**DEMANDE DE RENSEIGNEMENTS N° 1 DE LA RÉGIE DE L'ÉNERGIE (LA RÉGIE) RELATIVE À LA DEMANDE DU  
TRANSPORTEUR DEMANDE RELATIVE À L'INTÉGRATION DES PARCS ÉOLIENS DES NEIGES, SECTEURS CHARLEVOIX,  
OUEST-A ET OUEST-B, AU RÉSEAU DE TRANSPORT**

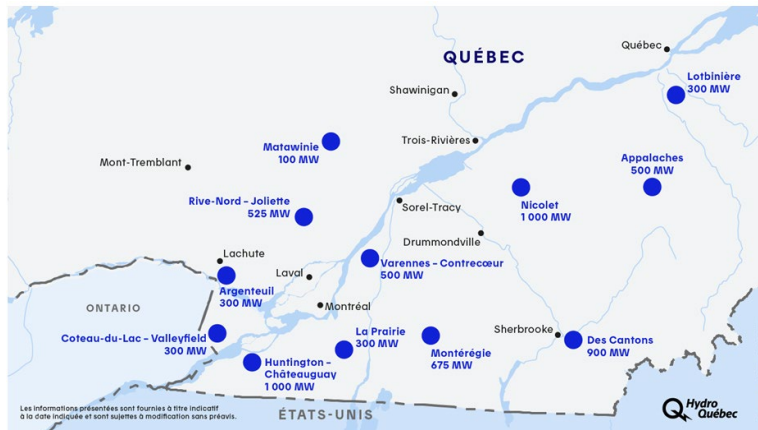
3.1 La Régie comprend que le renforcement choisi par le Transporteur permet de respecter ses critères de planification pour le Projet (référence (ii)). Étant donné les nouvelles productions à venir d'ici 2031 (référence (i)), veuillez indiquer si, en tenant compte des critères de planification, l'option de construire d'un nouveau poste aurait pu s'avérer être la solution optimale. Veuillez élaborer.
